III/00312 Kuřít, most ev.č. 00312-2 II

Přeložka vodovodu 1.SČV a.s.

Číslo SO/PS
/ pořadí Změny SO/PS:
SO 301 / 01Číslo ZBV:
02

Věc: Oznámení o zjištěných odlišnostech v rámci stavby „III/00312 Kuří most, ev. č. 00312-2 II“ a návrh nápravného technického řešení

TVAR A VÝZTUŽ ZÁKLADU

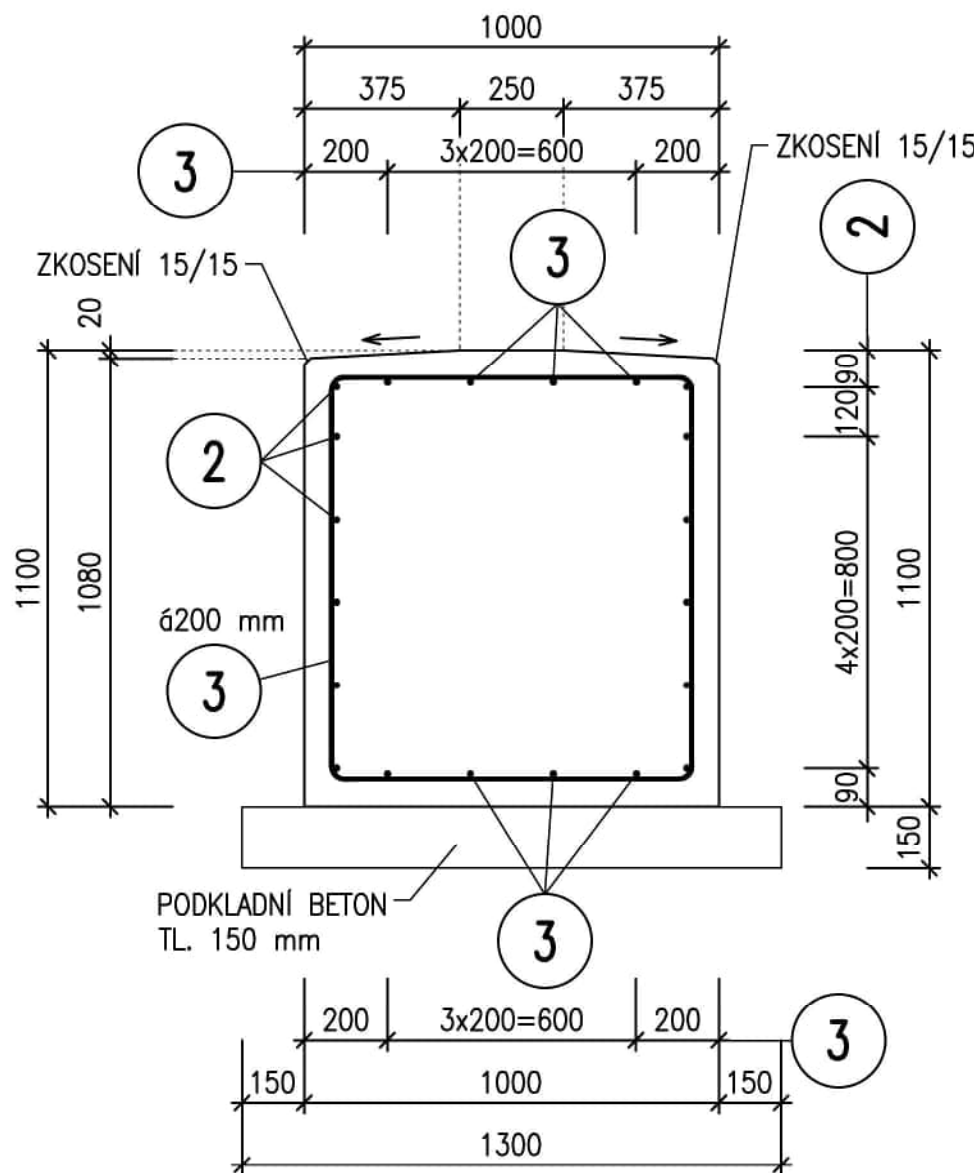
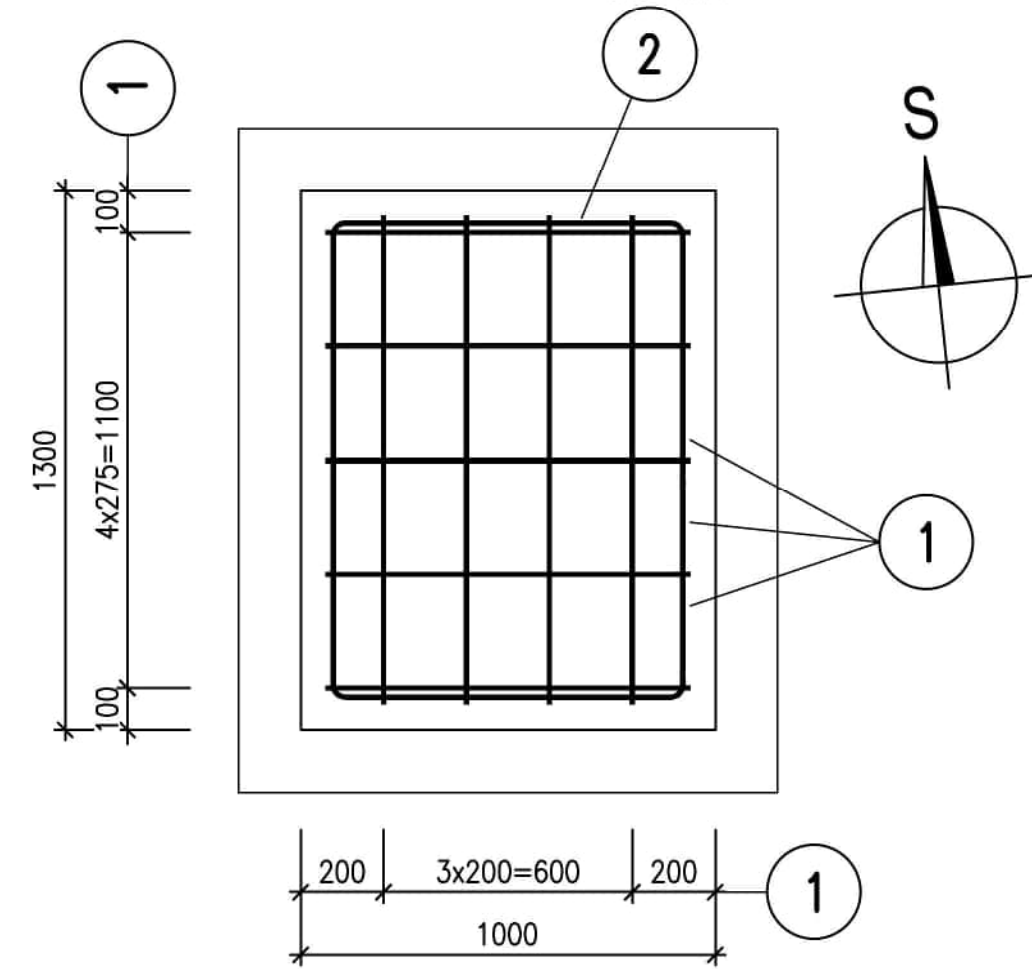
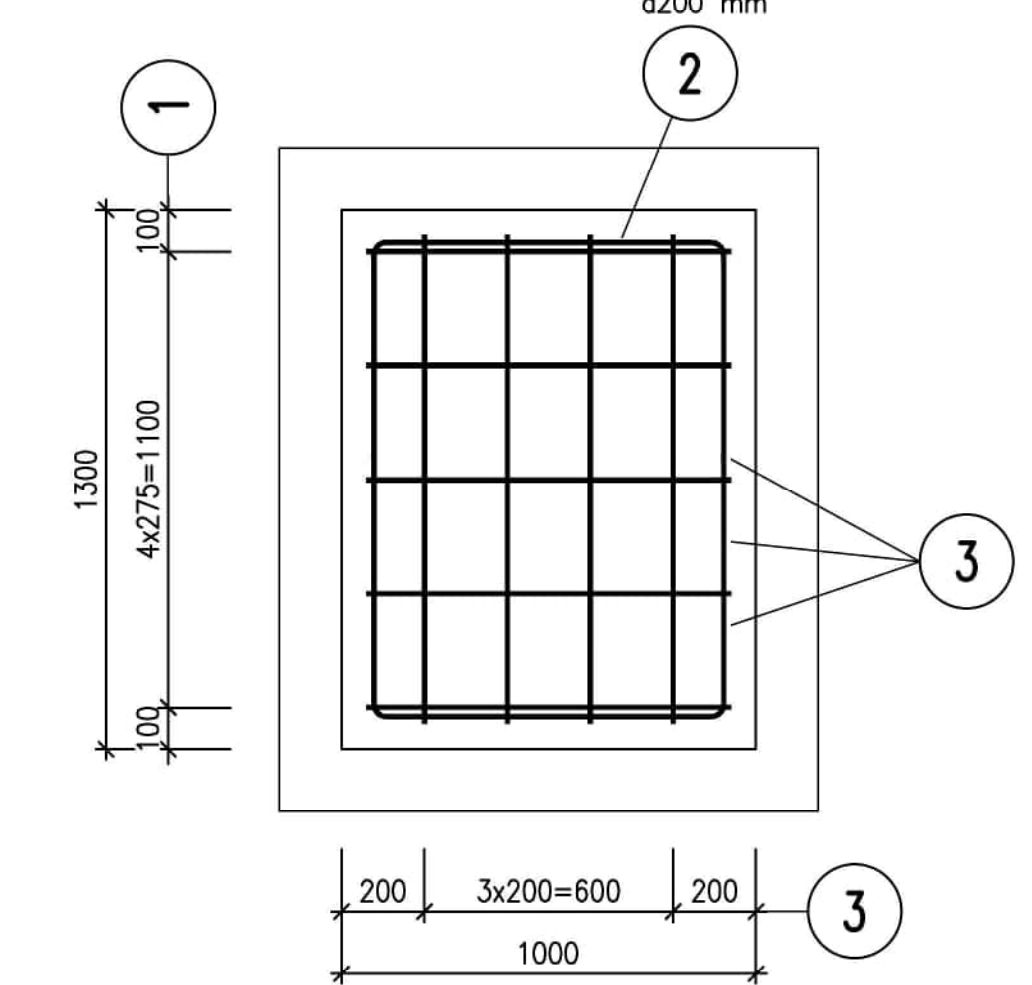
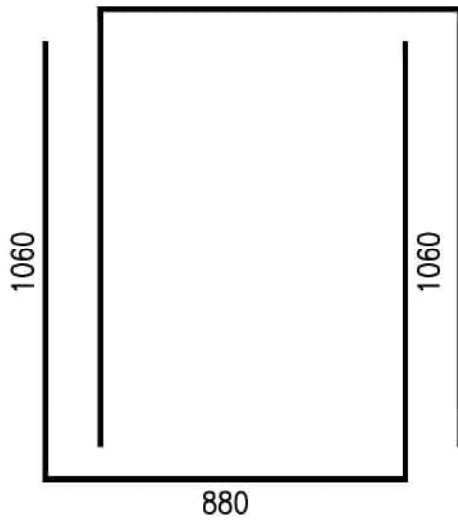
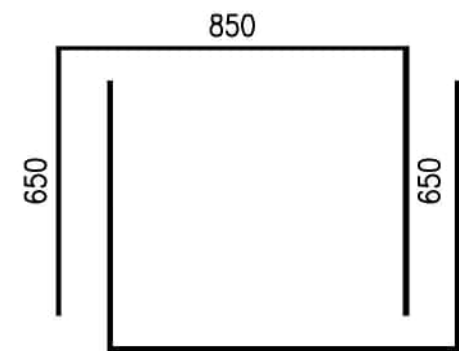
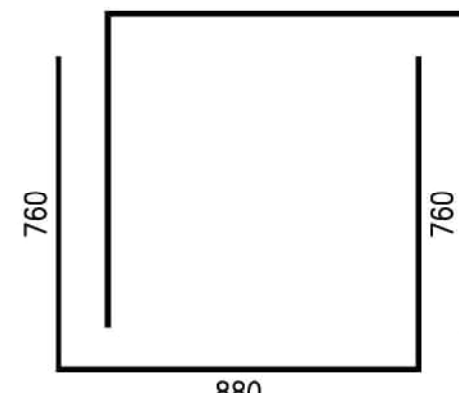
Při realizaci stavebních prací na stavebním objektu SO 301, Přeložka vodovodu 1.SČV a.s. přes Pitkovický potok Zhotovitel narazil na odchylky oproti Zadávací dokumentaci. Bylo zjištěno, že současný tvar koryta potoku se liší od toho, který byl uveden v zadávací dokumentaci. V průběhu realizace SO 301 bylo nutné provést hlubší založení základů a prodloužit přemostění nosníků HEB, včetně doplnění výztuže zvětšených základů (Příloha č. 01-03).

Změna 2 – - Při realizaci stavebních prací na stavebním objektu SO 301, Přeložka vodovodu 1.SČV a.s. přes Pitkovický potok Zhotovitel narazil na odchylky oproti Zadávací dokumentaci. Bylo zjištěno, že současný tvar koryta potoku se liší od toho, který byl uveden v zadávací dokumentaci. V průběhu realizace SO 301 bylo nutné provést hlubší založení základů a prodloužit přemostění nosníků HEB, včetně doplnění výztuže zvětšených základů (Příloha č. 01-03).

Při realizaci stavby byla zjištěna změna terénu a tvaru koryta Pitkovického potoku proti předpokladům zadávací dokumentace PDPS. Těmto skutečnostem bylo nutno přizpůsobit projektovanou přeložku vodovodu – potrubní most, tj. prodloužit délku přemostění a zvětšit hloubku a tvar založení u základových patek.
